Detaljplan för Norrgård 4 samt del av Malmen 2:2, Malmen Kalmar kommun

Samrådsredogörelse

Plankarta Norrgård. Rödmarkerade planbestämmelser och gränslinjer visar förändringar inför granskningskedet.

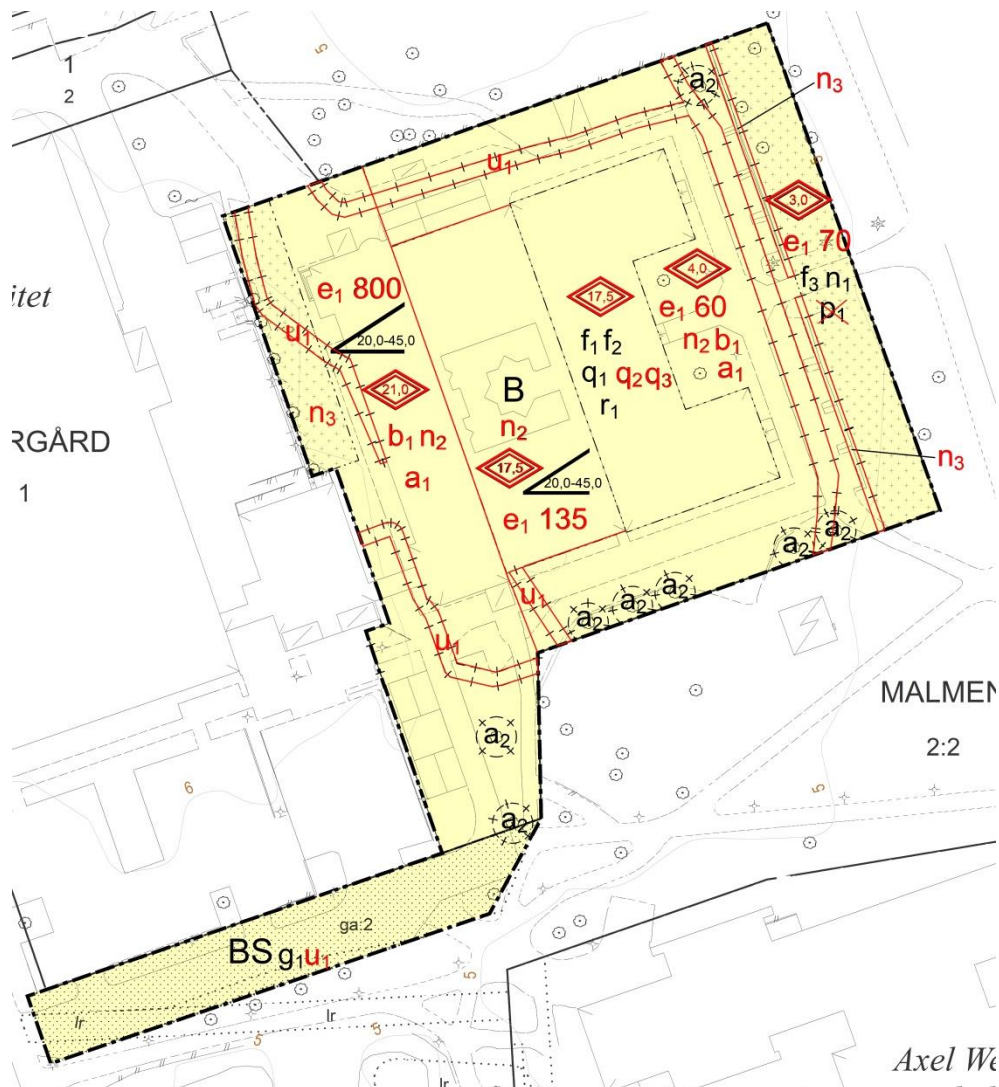
Länsstyrelsen anger i sitt yttrande att planhandlingarna bör kompletteras med totalhöjd, samt en planbestämmelse som reglerar interiören. Länsstyrelsen anger även att en planbestämmelse om maximal andel hårdgjord yta bör läggas till. I samband med planarbetet har kommunen tagit fram en markmiljöundersökning som visar på en del punktvis förhöjda värden för känslig markanvändning. Länsstyrelsen anser att detta bör ses över och anger att kommunen kan ta fram platsspecifika riktvärden för planområdet.

Lantmäteriet anger bl.a. att plankartan bör revideras med ledningsområden, samt att grundkartan saknar vissa uppgifter.

Länsmuseet har synpunkter på att detaljplanen tillåter balkonger i tre väderstreck. Länsmuseet påtalar också vikten av att interiören skyddas.

Plankartan saknar redovisning av befintliga rättighetsområden och bör kompletteras med u-områden för ledningsrätter inom kvartersmark för BS.

Grundkartan saknar fastighetsbeteckningar, kvartersnamn och gatunamn.

Plankartan kompletteras med en planbestämmelse om maximal andel hårdgjord yta. Kommunen uppmärksammar att Länsstyrelsen anger i sitt yttrande att plankartan från samrådskedet anger en maximal andel hårdgjord yta i öster och tror att länsstyrelsen missuppfattat eller utläst detta felaktigt då det saknas en sådan bestämmelse.

Kommunen ser positivt på att så mycket som möjligt av interiören bevaras av det som har ett högt kulturbeskrivningsvärde. Byggnaden är utpekad som kulturbeskrivningsvärdefull och är på så sätt skyddad mot förvanskning enligt Plan- och bygglagen. För att stärka skyddet har kommunen reviderat plankartan med ytterligare bestämmelser om skydd gällande interiören enligt önskemål från länsstyrelsen.

Bestämmelse om totalhöjd har lagts till på plankartan. Det östra området på plankartan kompletteras även med en byggrätt.

Kommentar: Till granskningskedet har osäkra ledningsdragningar mätts in och u-områden redovisas på plankartan. Planbeskrivning kompletteras enligt lantmäteriets synpunkter. Till

granskningsskedet har grundkartmaterialet kompletterats och en uppdaterad grundkarta redovisas tillsammans med plankartan.

Kommunen ser positivt på att så mycket som möjligt av interiören bevaras av det som har ett högt kulturbistoriskt värde. Byggnaden är utpekad som kulturbistoriskt särskilt värdefull och är på så sätt skyddad mot förvanskning enligt plan- och bygglagen. Plankartan har kompletterats med planbestämmelser som skyddar interiören i entrén och trappuppgångarna.
